女川原子力発電所 2 号炉

確率論的リスク評価（P R A） 審査会合における指摘事項の回答

平成 2 7 年 7 月 2 日

東北電力株式会社

図1 見直し前後のプラント損傷状態別格納容器破損頻度の比較

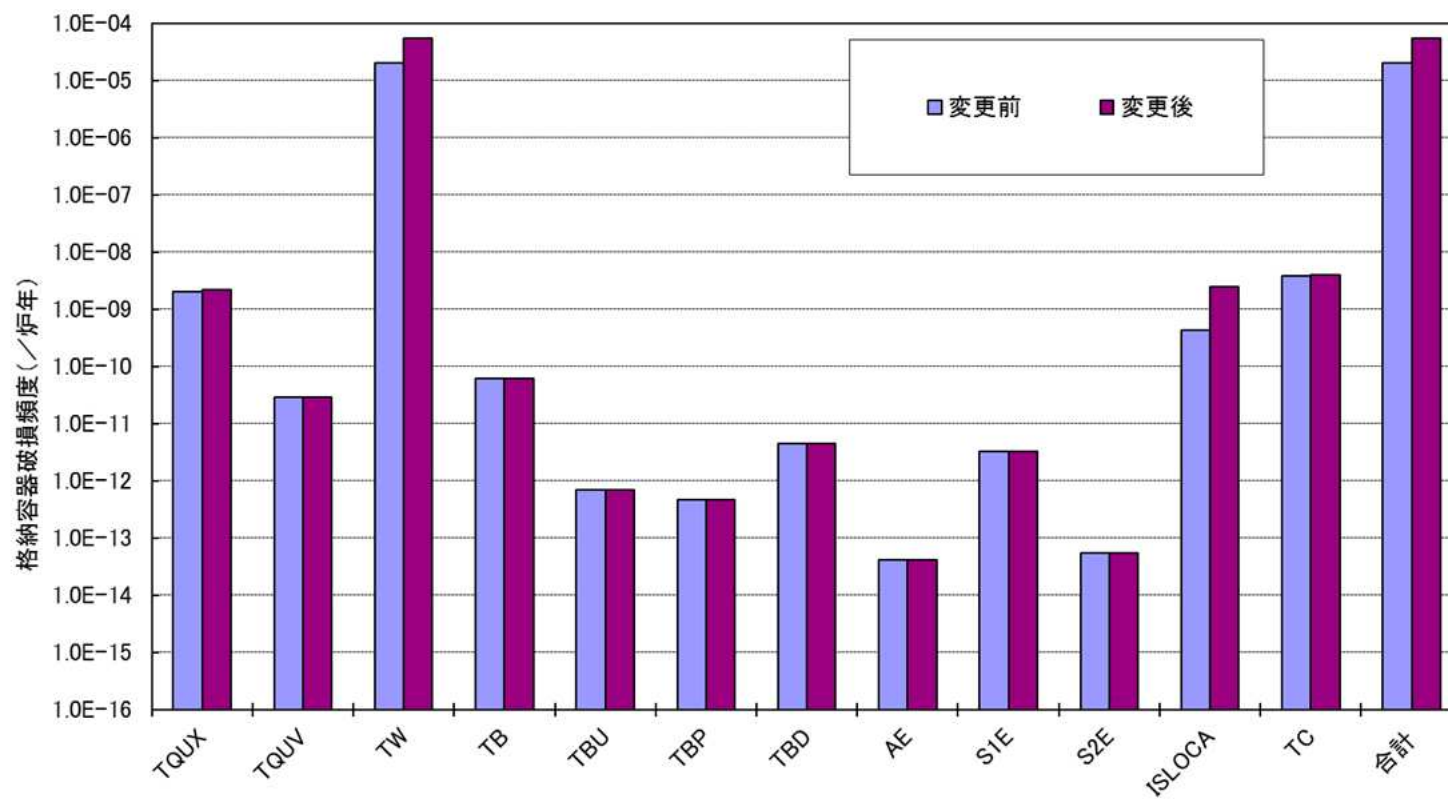
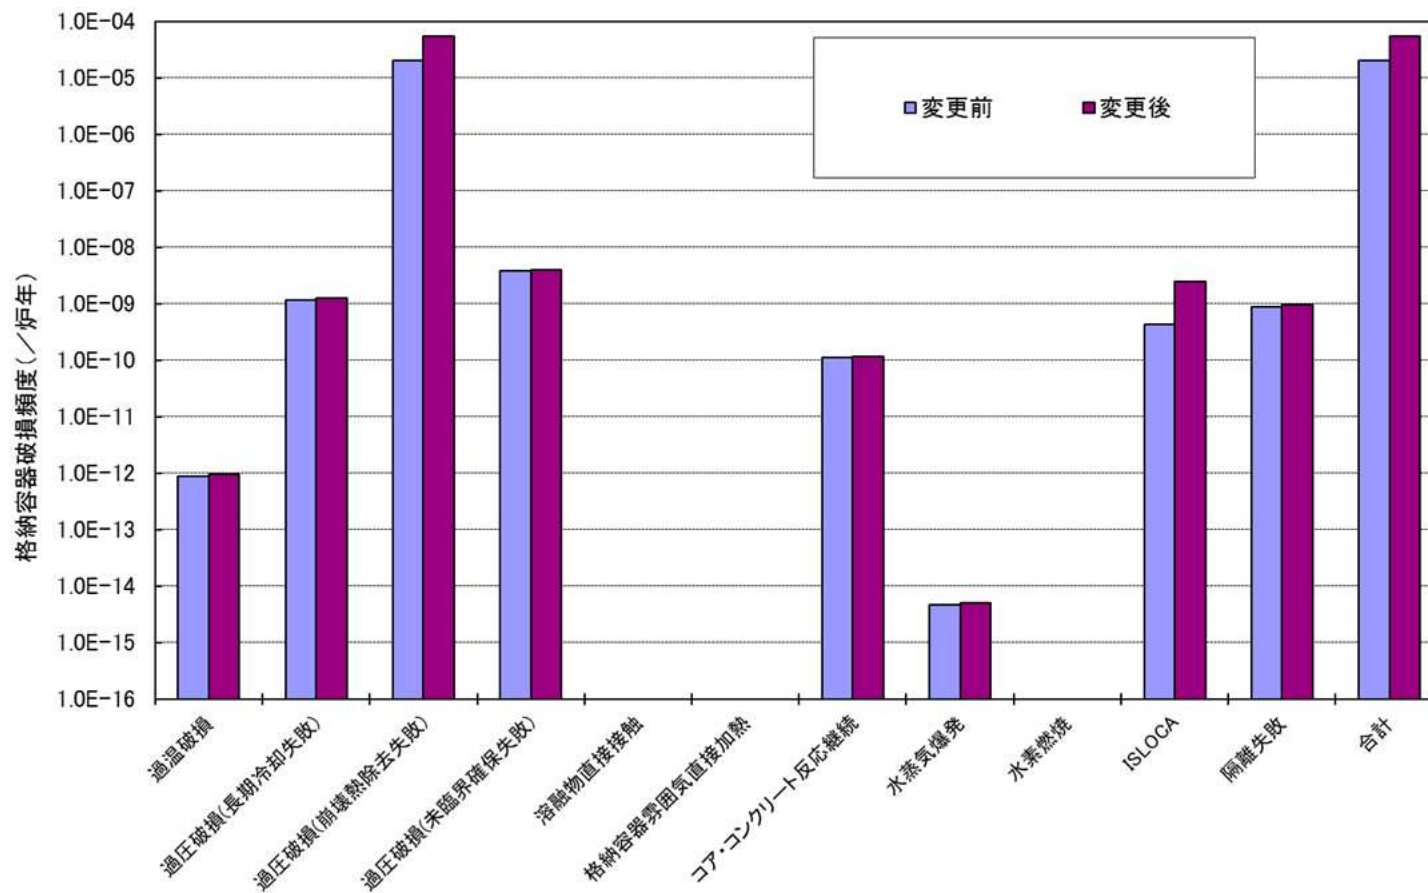
レベル 1. 5 P R A 解析条件見直し内容

解析結果の見直し前後の比較について、表 1, 2 及び図 1, 2 に示す。

なお、レベル 1 P R A 評価における崩壊熱除去機能喪失 (TW) 時の原子炉注水継続の操作を考慮し、格納容器除熱操作に対する余裕時間を 35 時間から 8 時間に変更したが、以下のとおり、TW の事故シーケンスに対するプラント損傷状態は格納容器先行破損として従前と同様の分類としている。
